Z.271.06.2022

WYJAŚNIENIA TREŚCI SPECYFIKACJI WARUNKÓW ZAMÓWIENIA

Dotyczy postępowania pn.: „Modernizacja budynku świetlicy wiejskiej w Chrostkowie wraz z zagospodarowaniem terenu”.

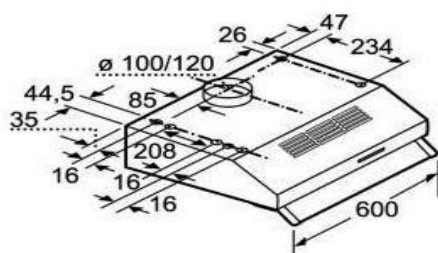
- c) Proszę o podanie dokładnych wytycznych do zaprojektowanych mebli do kuchni – 3 kpl. Proszę o określenie ile szafek ma być wiszących a ile stojących dla poszczególnego kompletu. W jakich wymiarach mają być szafki? Które szafki mają mieć półki i ile sztuk? Jakiej grubości ma być wykonany blat? Kolorystyka mebli, dokładne wymiary mebli, z jakiego materiału mają być wykonane te meble?

Meble należy wykonać na wymiar do zabudowy, w której będą posadowione. Meble wykonane z płyty MDF i odporne na wodę. Meble należy wycenić wg. długości/szerokości ścian w miejscach wskazanych na projekcie budowlanym.
